本修改单经国家质量技术监督局于 1999 年 4 月 26 日以质技监标函[1999]第 052 号文批准,自 1999 年 12 月 1 日起实施。

#### 一、7.2.4“平衡接收器”中补充以下第 3 段落:

图 25 平衡接收器的例子

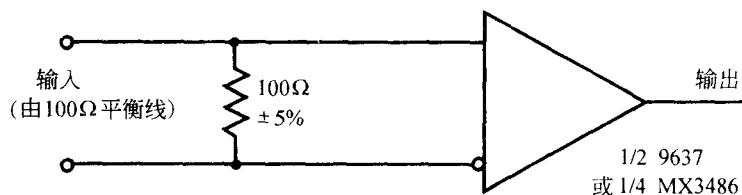
在某些字节传输结构中,假如 SCC 的输入断开,SCC 会由于输入端的噪声而接收到错误的报文。所以推荐使用具有滞后电路的线接收器,至少在时钟接收器中应用此接收器。一个符合 C. C. I. T. T. 推荐书 V. 11 的线接收器如图 25 所示。一些需要采用外部滞后(附加电阻的方法)的线接收器如图 25a 所示。

#### 二、用本图替代原图 25:

图 25a 附加使用外部电阻具有滞后的接收器的例子

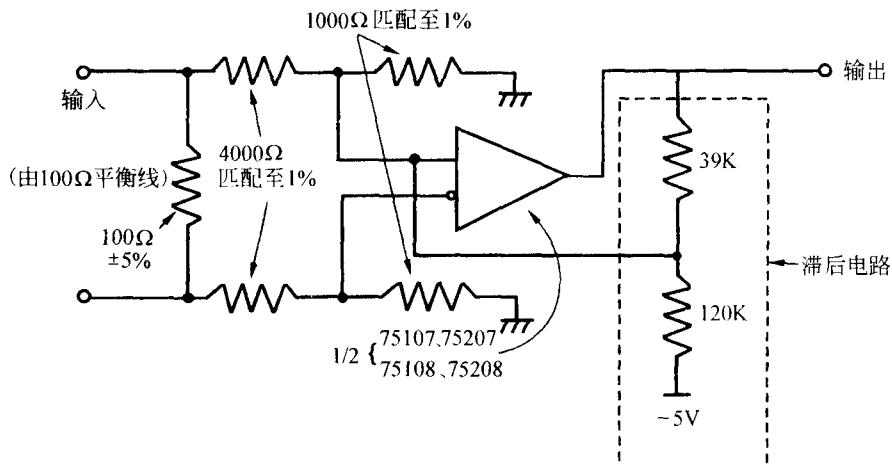
#### 三、补充图 25a 如下:
